GRANSKNINGSHANDLING

SAMRÅDSREDOGÖRELSE

Detaljplan för fastigheten,
"Kvidinge 7:115 m.fl." i Kvidinge samhälle,
Åstorps kommun, Skåne län

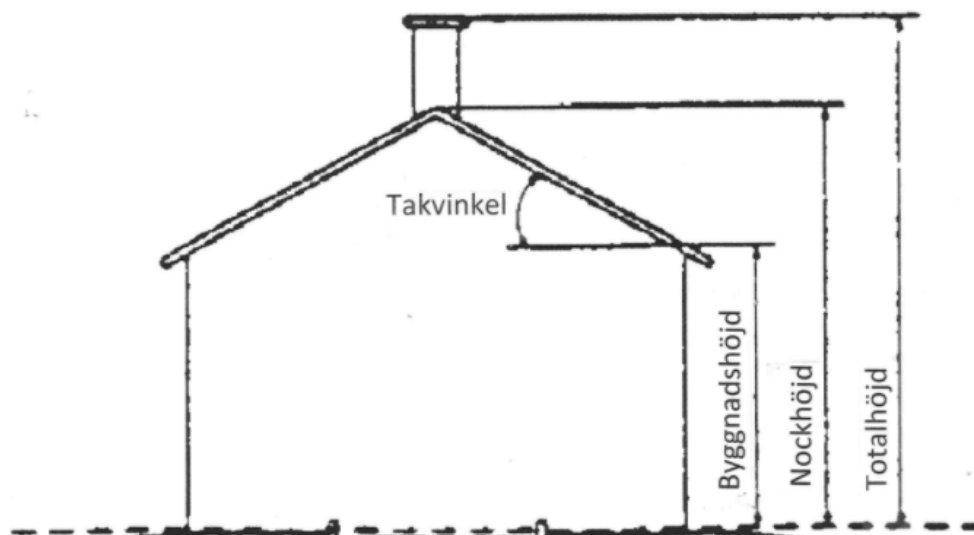
Vi vill däremot lämna lite synpunkter och ifrågasätta val av placering av förskola samt förändring av den detaljplan som antogs 1991.

Vi valde vår tomt med stor omsorg och hänsyn till hur detaljplanen såg ut. Att vi nu ska få en förskola som kan bli 9 meter hög och villor som kan bli 6,5 meter höga i rakt söder läge som dessutom skymmer den vackra Söderåsen motsätter vi oss.

I gällande detaljplan finns planbestämmelse om 5,4m byggnadshöjd tillsammans med bestämmelse att taklutning skall vara mellan 23-45grader. Det finns i gällande detaljplan ingen övre gräns för nockhöjd, vilket gör att ett bostadshus som byggs enligt gällande detaljplan kan byggas högre än förslag till ny detaljplan, där byggnationen begränsas till högst 6,5m nockhöjd. Tillsammans med planbestämmelse om tillåten taklutning 15-45 grader begränsas möjlig byggbar volym och det är lättare att få en tydlig

uppfattning om vilken byggnation som möjliggörs på platsen. Förtydligande bild av begreppen nedan.

Avseende högsta möjliga höjd för förskola är den satt för att det ska finnas en flexibilitet att kunna anpassa förskolan utifrån behovet i framtiden. De alternativ till förskola som utreds idag har en nockhöjd om som högst 6,5m, och planbestämmelse om högsta tillåtna nockhöjd justeras till 8,5m.

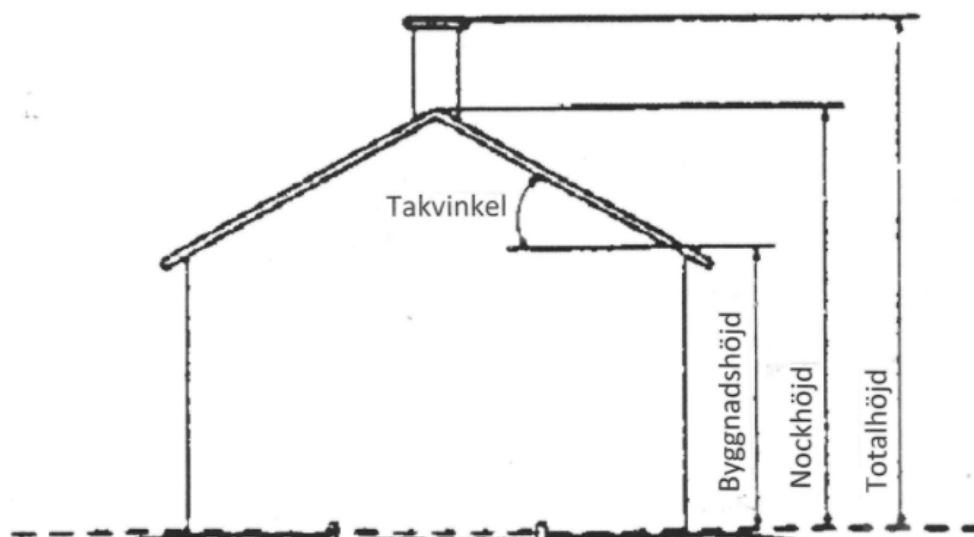
Jag undrar också varför högsta nockhöjd ska ökas från 5,4m till 9m. Finns det en dold agenda?

I gällande detaljplan finns planbestämmelse om 5,4m byggnadshöjd tillsammans med bestämmelse att taklutning skall vara mellan 23-45grader. Det finns i gällande detaljplan ingen övre gräns för nockhöjd, vilket gör att ett bostadshus som byggs enligt gällande detaljplan kan byggas högre än förslag till ny detaljplan, där byggnationen begränsas till högst 6,5m nockhöjd. Tillsammans med planbestämmelse om tillåten taklutning 15-45 grader begränsas möjlig byggbar volym och det är lättare att få en tydlig uppfattning om vilken byggnation som möjliggörs på platsen. Förtydligande bild för begreppen nedan.
